ORD : 12 /

MAT. : Responde a la SMA el requerimiento de ponderar las consideraciones expuestas en la presentación de CMM del 07-01-2016, y de aportar con una evaluación técnica respecto de ellas.

SANTIAGO, 22 de febrero de 2016

Figura 1: Ubicación de los cuatro pozos reportados por CMM el 07-01-2016 en la zona de vega Valle Ancho, pozos LNF-MW-20, LNF-MW-21, LNF-MW-22 y LNF-MW-23. Las coordenadas fueron tomadas desde el Anexo A.1 de la presentación del 07-01-2016.

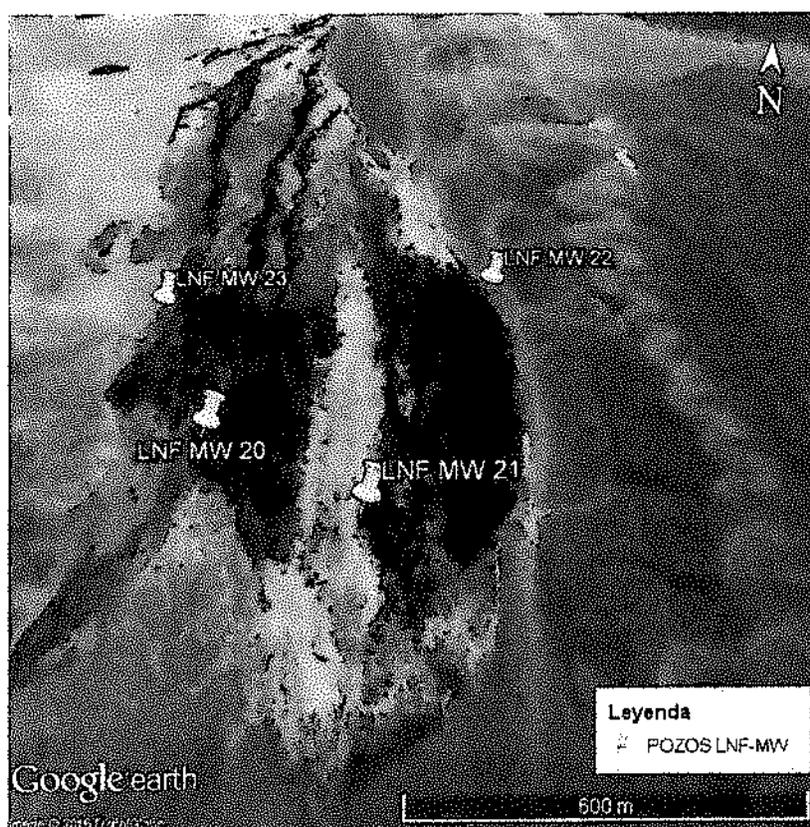
Con respecto a los cuatro pozos o piezómetros que el titular reporta para la zona de vega Valle Ancho (a saber, MW-20, MW-21, MW-22 y MW-23) y se ubican en zonas activas de la vega Valle Ancho, tal como se representa en la Figura 1 de este documento:

- Los pozos MW-20, MW-21, MW-22 y MW-23, tienen una profundidad de perforación entre 1.10 metros y 1.30 metros, y su profundidad de habilitación va entre 0.95 metros y 1.15 metros, lo cual indica que tienen la capacidad de registrar niveles freáticos someros, próximos a la superficie del terreno.
- Los registros de profundidad del agua en estos pozos, entre Mayo de 2014 y Diciembre de 2015, evidencian que la profundidad promedio es de 0,12 metros en el pozo MW-20, de 0,18 metros en el pozo MW-21, de 0,21 metros en el pozo MW-22 y de 0,24 metros en el pozo MW-23. Así entonces, todos estos pozos muestran niveles someros del acuífero.

- En atención a la conceptualización hidrogeológica que explica la mantención de las vegas (punto 3.2 del Ord. DCPRH-DGA N° 117/2015), la existencia de una zona seca al sur del sistema vegetacional lleva a suponer un gradiente importante del nivel freático en este sector, más deprimido hacia el sur y más somero hacia el norte, donde se ubican los pozos MW-20, MW-21, MW-22 y MW-23. En este sentido, los piezómetros del titular no son representativos del sector acuífero que se encuentra afecto a las mayores depresiones de niveles ocasionadas por el bombeo desde el campo de pozos de Pantanillo y, consecuentemente, no pueden ser comparados con las estimaciones realizadas por DGA.

- Es deseable que el titular disponga entonces de antecedentes de la profundidad del nivel freático en las zonas no activas o secas de vega Valle Ancho, así como con antecedentes de los espesores o distribución de los materiales que conforman el acuífero, todo lo cual permitiría mejorar la comprensión de su situación actual.
